Marvilla Parks Kaatsheuvel
Kaatsheuvel

Rapport

Corrosie Inspectie van Bevestigingsmiddelen en Ophangconstructies in de Zwembadatmosfeer

Zwembad en aanverwante ruimtes

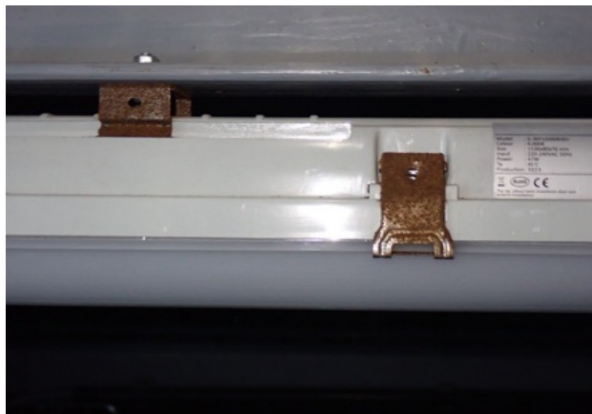
Foto 13. De led-lampen in de technische ruimte zijn bevestigd met verzinkt stalen bouten en moeren en rvs klemmen. De rvs klemmen hebben zeer veel corrosie. Het advies is om de rvs klemmen te verwijderen en de led-lampen rechtstreeks met de verzinkt stalen bouten en moeren te bevestigen.

De rvs klemmen van de kunststof kappen hebben ook veel corrosie en kunnen beter vervangen worden door kunststof klemmen. De kunststof kappen kunnen eventueel ook veiliggesteld worden met verzinkt staaldraad.
